Integrazioni allo Studio ambientale preliminare

Verifica di assoggettabilità a V.I.A. di un progetto per la riconversione della produzione da carta patinata a carta per cartone presso lo stabilimento Cartiera Duino srl di San Giovanni di Duino

Risposte a note Direzione Regionale Difesa dell'Ambiente, Energia e Sviluppo Sostenibile - Servizio Valutazionio Ambientali della Regione Friuli Venezia Giulia Prot. N. 0121899/P/GEN dd. 01/03/2023 e Prot. N. 0132529/P/GEN dd. 06/03/2023

MONDI DUINO srl

Figura 5.26 – Destinazione dei rifiuti di cui al sottocapitolo 0303 – anno 2014

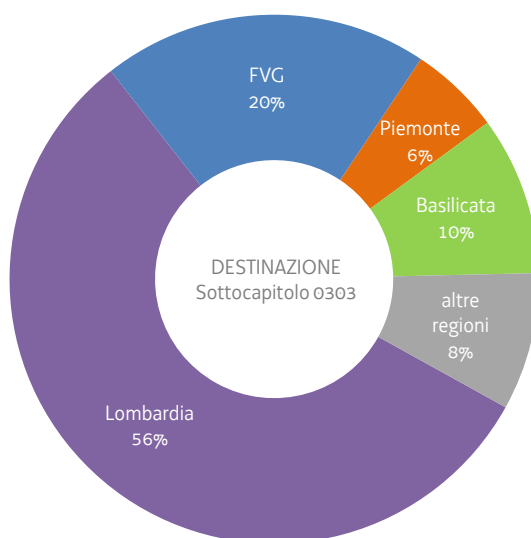
Si chiedono ulteriori informazioni riguardo l'aumento di produzione dei fanghi di produzione del prodotto finito, che potrebbe rappresentare una criticità per il suo smaltimento, poiché non previsto nel piano regionale dei rifiuti

A ben guardare il Piano Regionale di gestione dei rifiuti speciali del 2016 si occupa dei rifiuti con codice CER 030307 che rappresentano i fanghi di nuova produzione rispetto all'assetto della precedente produzione cartaria di Duino. In un passaggio del Piano è riportato: " si osserva che il fabbisogno di trattamento di tali rifiuti non è garantito dall'impiantistica regionale, neanche qualora non venissero importati rifiuti da fuori regione. Pertanto, dall'analisi condotta e considerata la rilevante migrazione, potrebbe essere valutata la possibilità di potenziare la disponibilità impiantistica di trattamento in regione al fine di sfruttare le opportunità gestionali offerte dalla disponibilità di quantitativi di tale tipologia di rifiuti attualmente destinati fuori regione, dando priorità ad operazioni di riciclaggio piuttosto che ad operazioni di smaltimento.

Sempre lo stesso Piano regionale riporta la situazione della figura appena riportata quale descrizione del destino dei rifiuti. Come si vede vi è una maggior quantità di rifiuti conferita in Lombardia rispetto alle altre

Figura 2.2.1.1_int_ Estratto PCCA del Comune di Duino Aurisina_ punto SGD

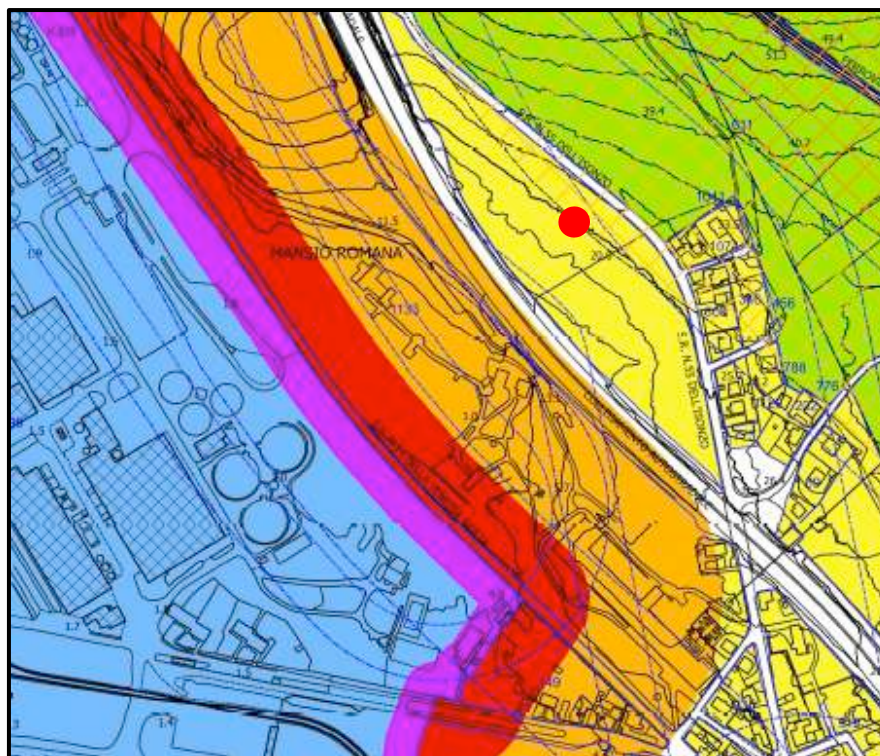
1. Per quanto riguarda i contenuti della relazione acustica, sia per quanto concerne l'attività industriale, sia per la fase di demolizione e costruzione, ovvero di cantiere, sono stati elaborati dal Tecnico Competente in acustica ing. Fredi Luchesi (Decreto ALP.1046-INAC/195 del 29/08/2003), iscritto nell'Elenco Nazionale dei Tecnici Competenti in Acustica, istituito ai sensi dell'art. 21 del d.lgs. 42/2017 al n.2878, responsabile altresì dei contenuti della presente nota integrativa.
2. Valutazione della rumorosità presso le abitazioni posizionate sulla Strada Regionale 55 e considerazioni in merito alla possibile presenza di componenti tonali nello spettro emissivo dei nuovi impianti, si veda la relazione che segue.

Si veda nella figura che segue l'indicazione dei recettori individuati ai fini della presente relazione:
